Женева, 8–11 апреля 2013 года

Правила № 10 (электромагнитная совместимость)

Предложение по поправкам серии 05 к Правилам № 10 (электромагнитная совместимость)

Записка секретариата*

"Приложение 13 – Добавление 1

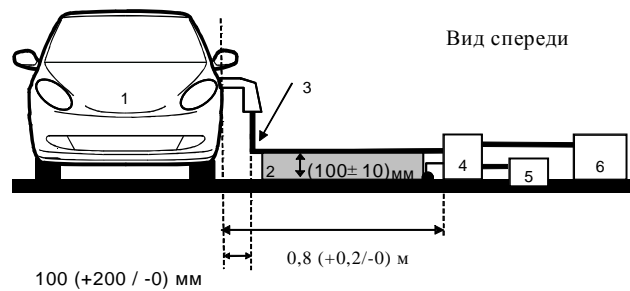
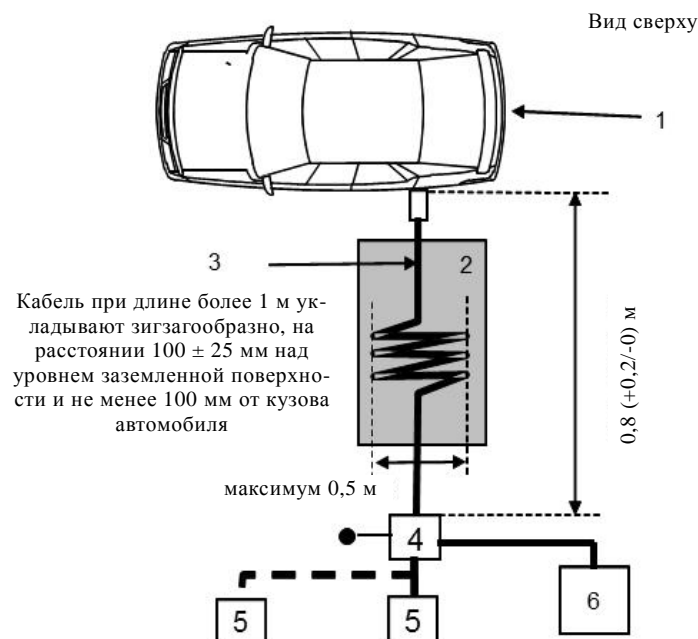
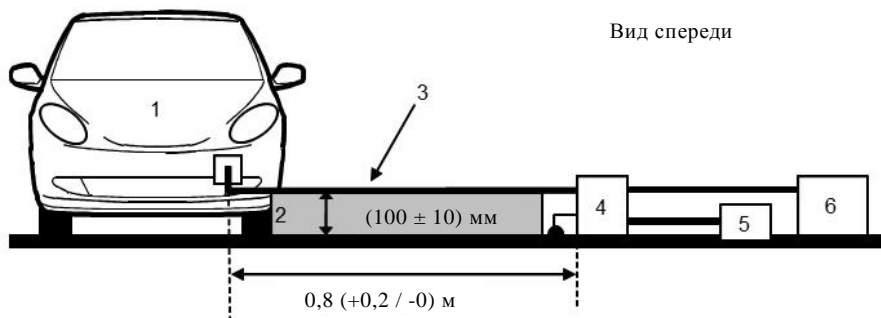
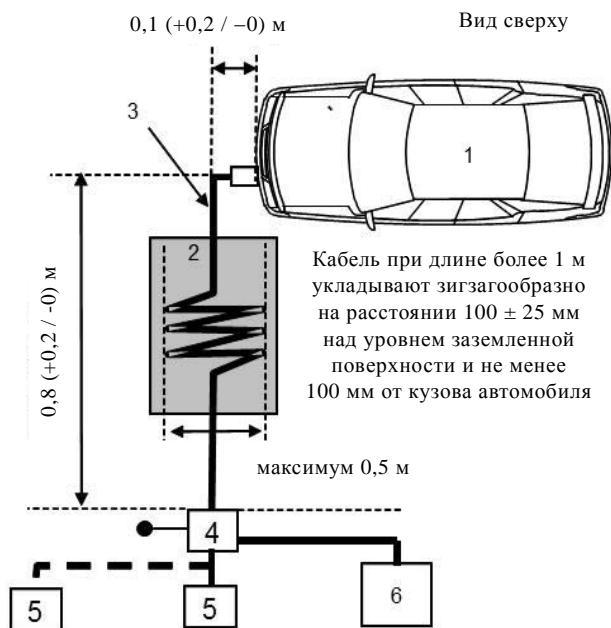
Приложение 13, добавление 1 исправить следующим образом:

"Приложение 14 – Добавление 1

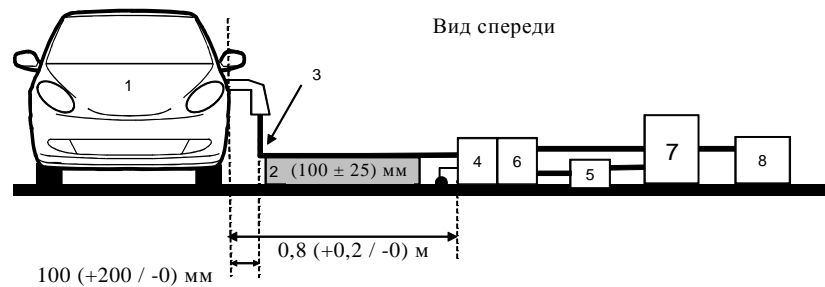
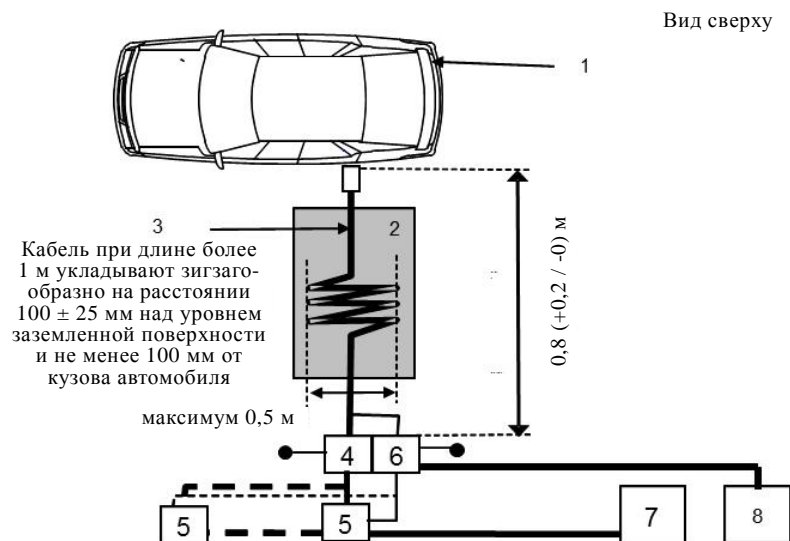
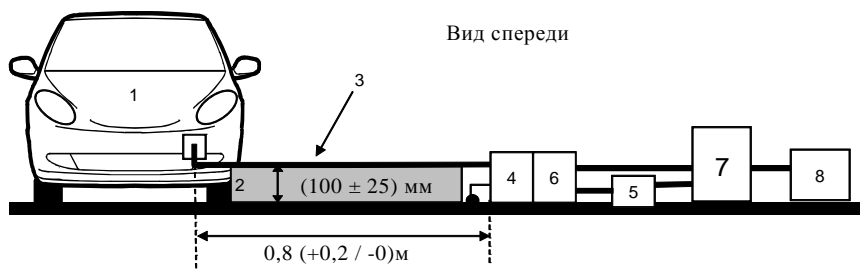
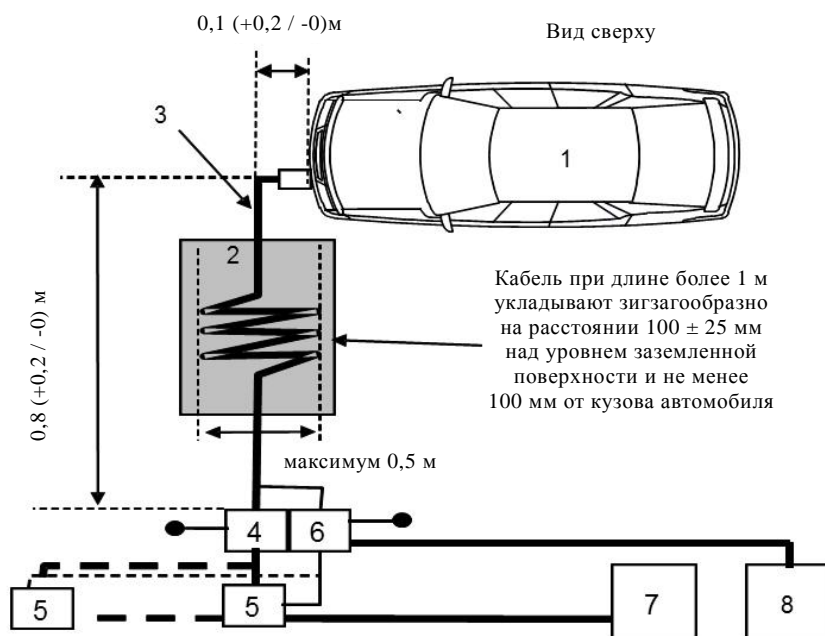
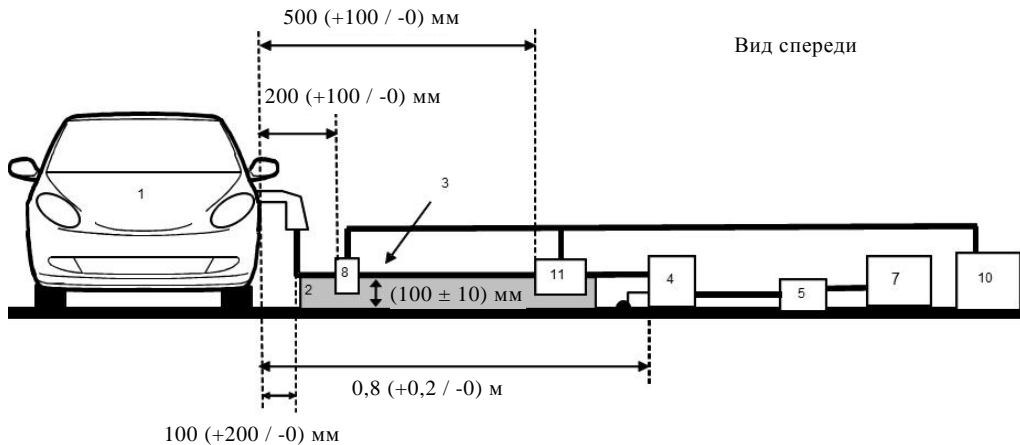
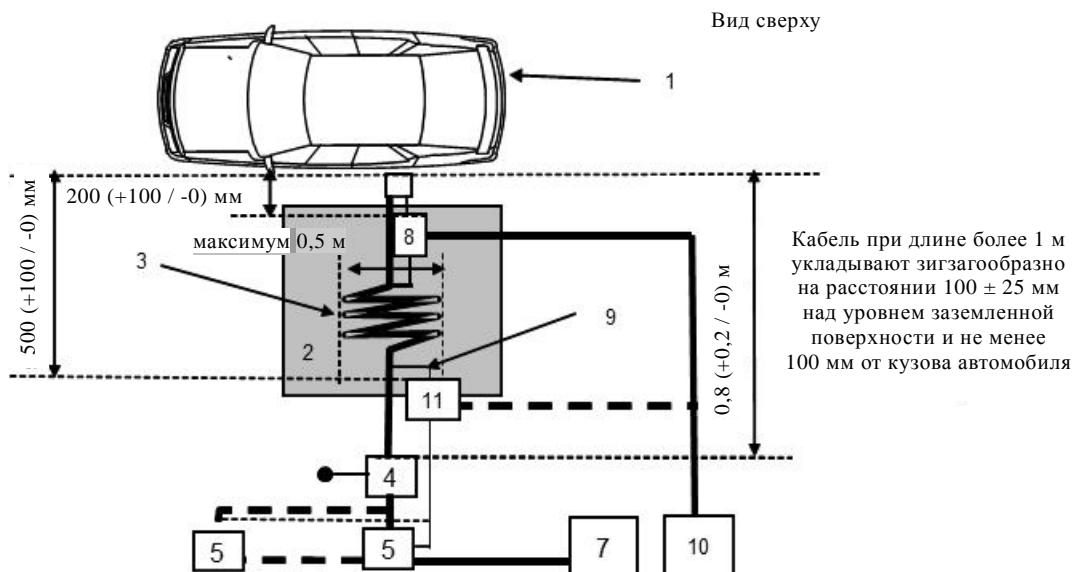
Приложение 14, добавление 1 исправить следующим образом:

Рис. 1

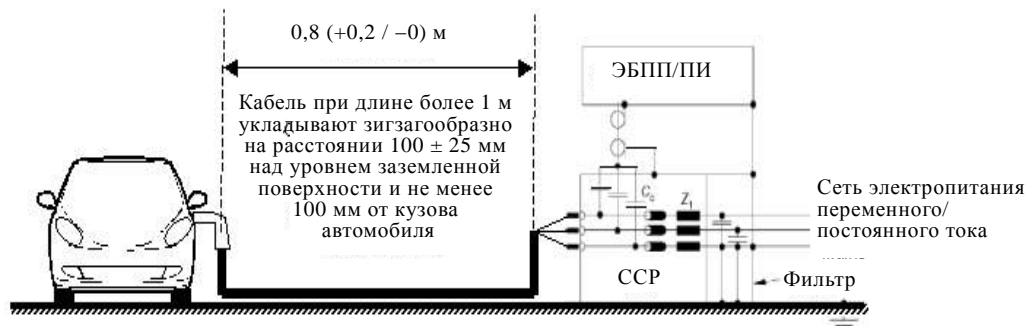
Приложение 15, добавление 1 исправить следующим образом:

"Приложение 16 – Добавление 1

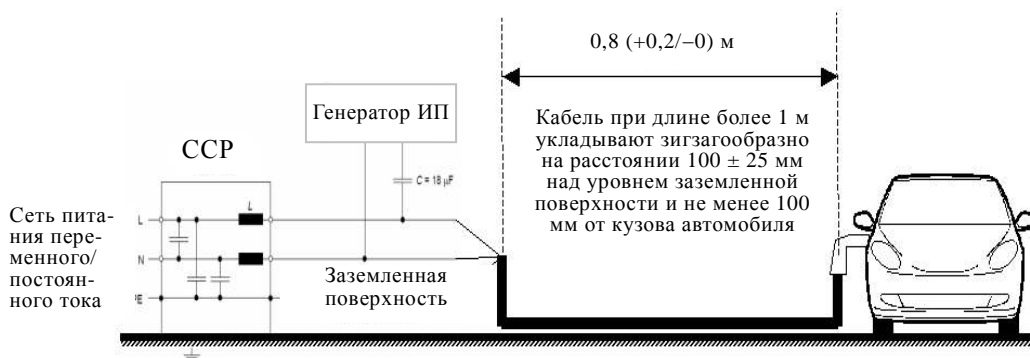
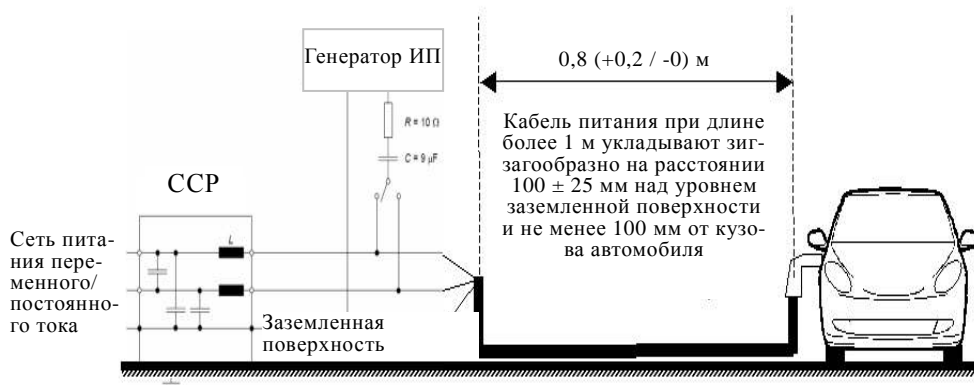
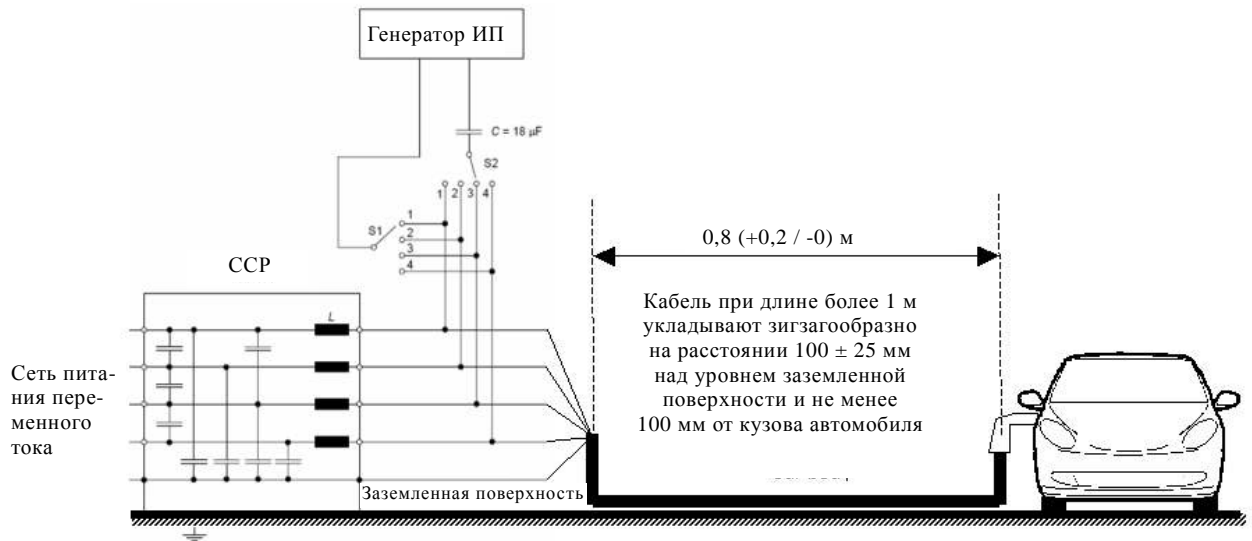
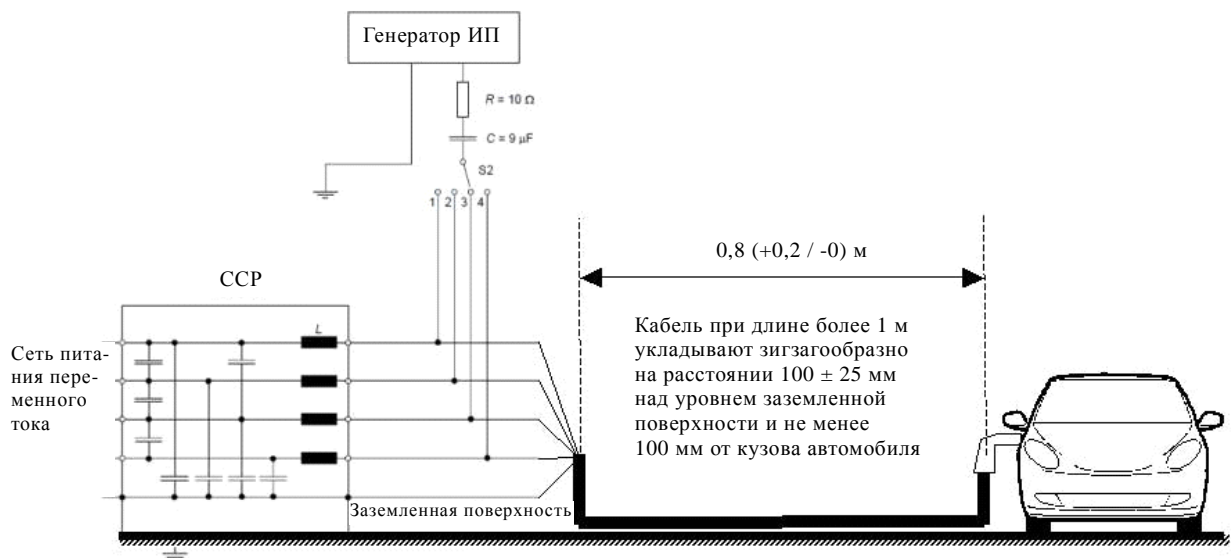
Приложение 16, добавление 1 исправить следующим образом:

"Приложение 17 – Добавление 1

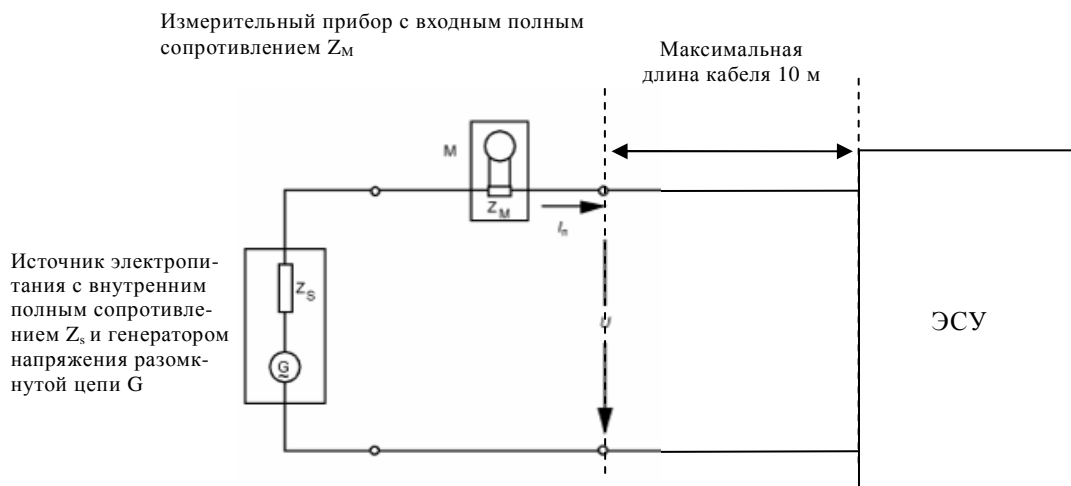
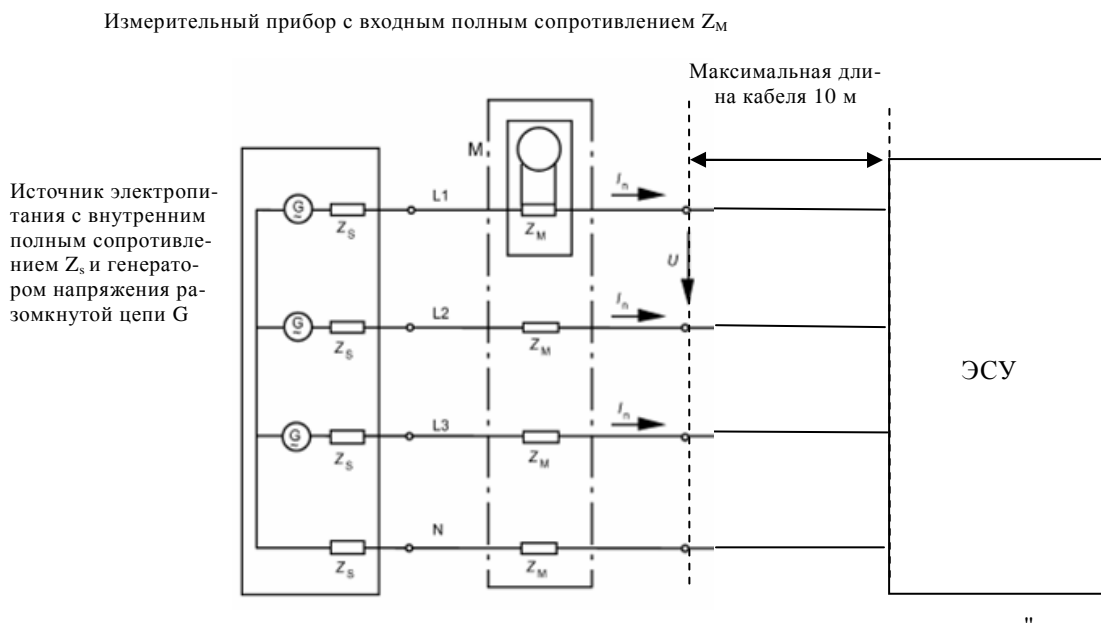
Приложение 17, добавление 1 исправить следующим образом:

"Приложение 18 – Добавление 1"

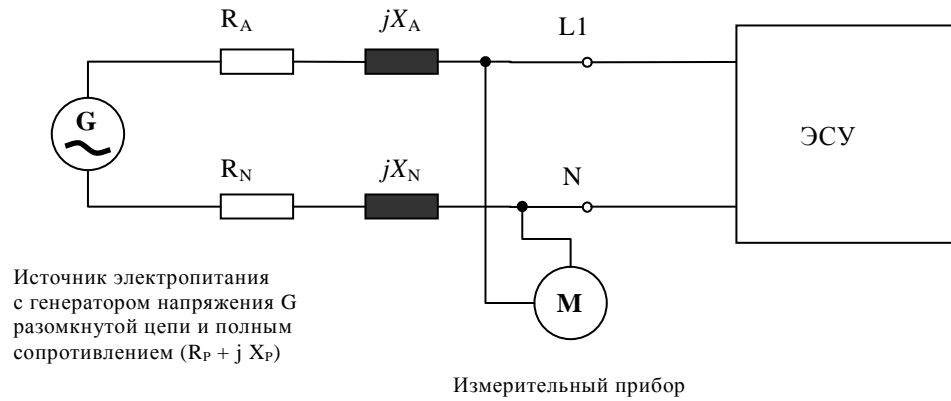
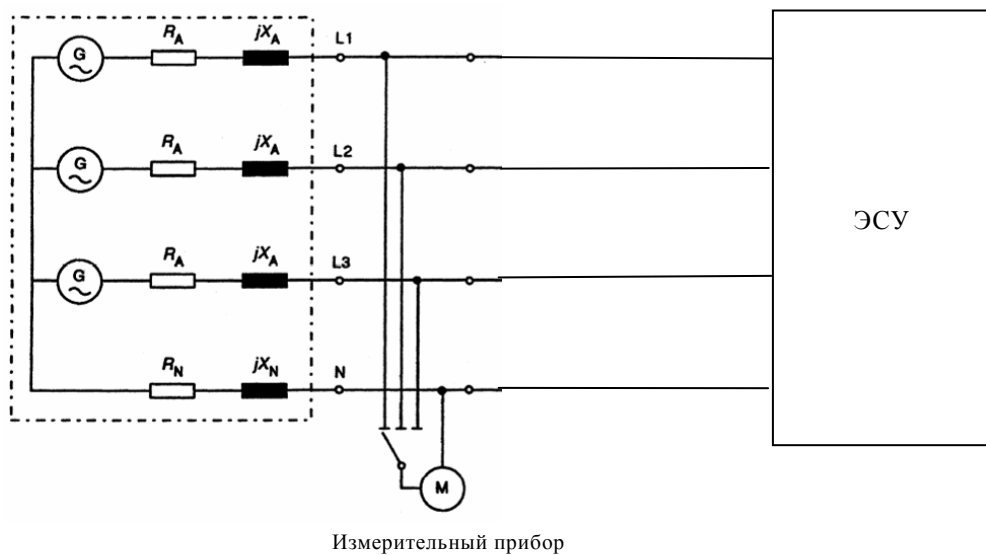
Приложение 18, добавление 1 исправить следующим образом:

Рис. 1

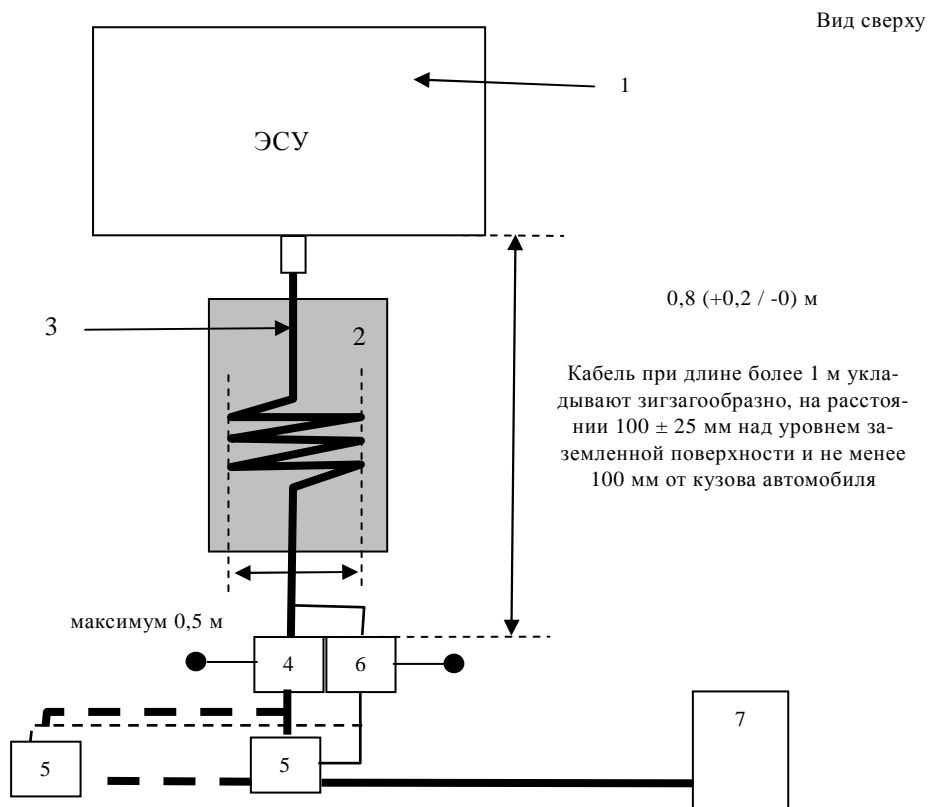
Приложение 20, добавление 1 исправить следующим образом:

Рис. 1

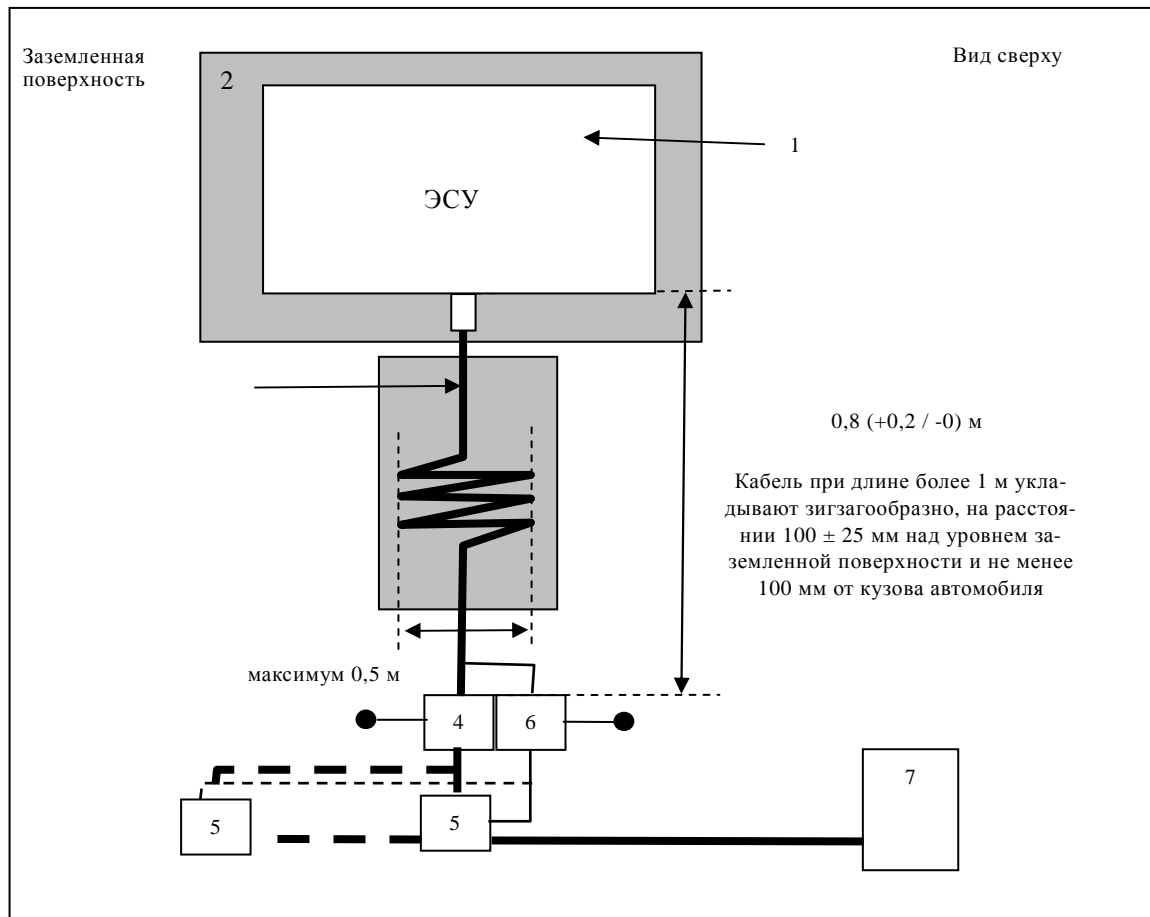
Приложение 21, добавление 1 исправить следующим образом:
